商品仕様変更に関するお知らせ

1. 「フィトンエアー」仕様と品番の変更

品番・・・ 旧：PC-550 ⇒ 新：PC-560

新旧比較写真

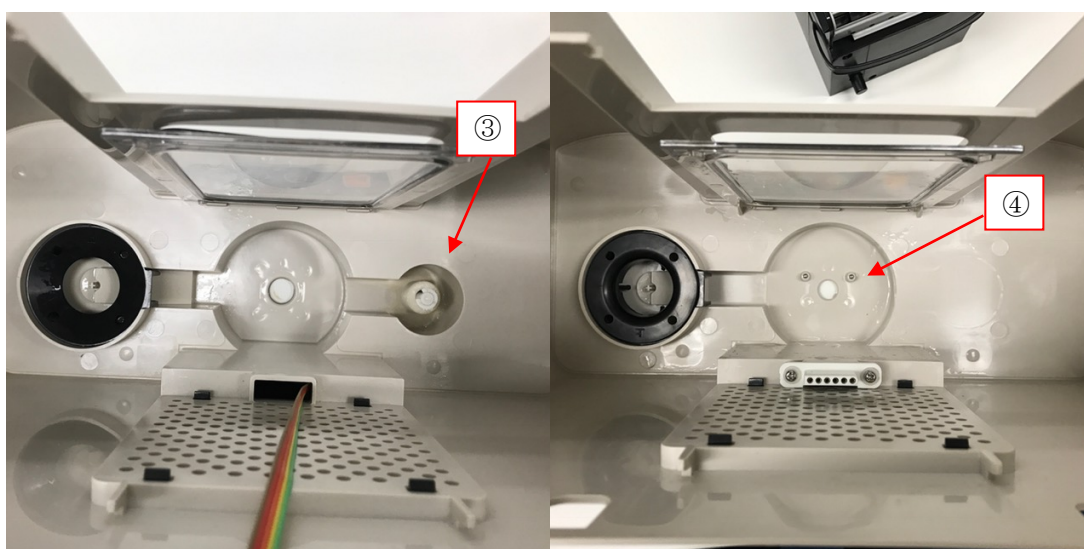
前面ルーバー形状の変更（①ミスト量調節レバー排除、②ミスト量ラベル排除）

液面検知センサーの変更（③フロートスイッチ式 ⇒ ④電極センサー式）

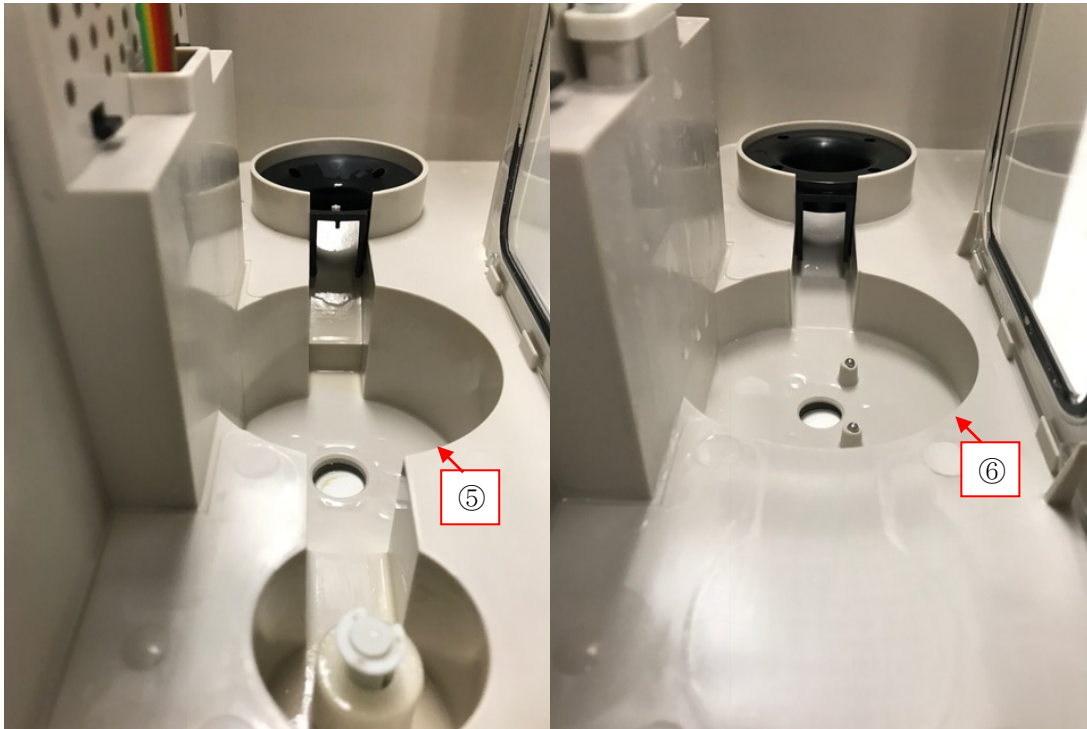
溶液槽深さの変更 (300 c c 容量 ➡ 30 c c 容量)

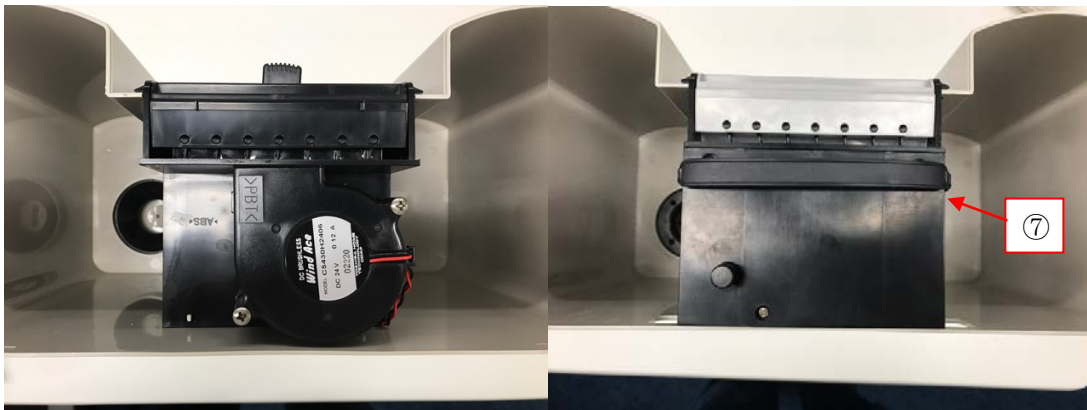
本体上面 ファンモーターカバーの追加、⑦メンテナンス用取っ手の追加

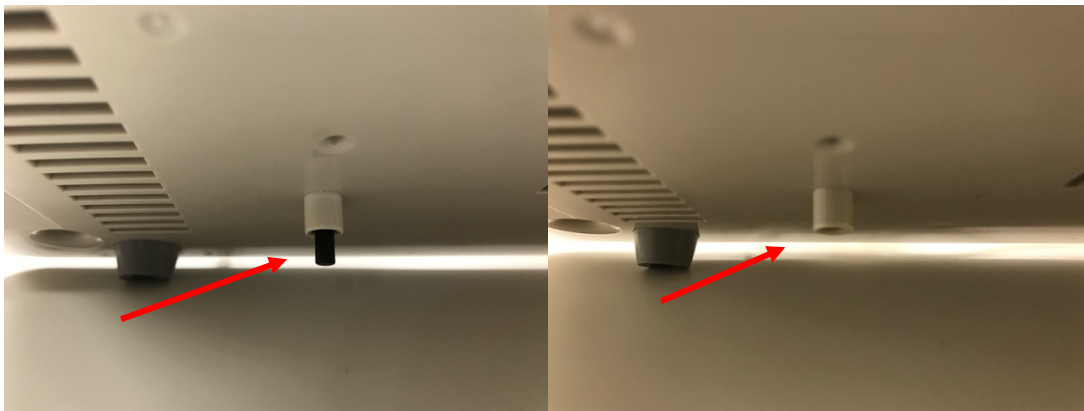
⑧上フタ脱着用ボタンの追加

⑨リモコン受信部

底部 転倒スイッチの廃止

※ 転倒検知方式を旧スイッチ方式から電極センサーによる液面検知方式に変更しております。そのため、従来機（PC-550）では本体を持ち上げた際にも転倒スイッチが働き動作停止しておりましたが、新型機（PC-560）では本体を持ち上げても動作は停止しません。但し転倒するなどして溶液槽内から溶液が無くなった際には停止します。
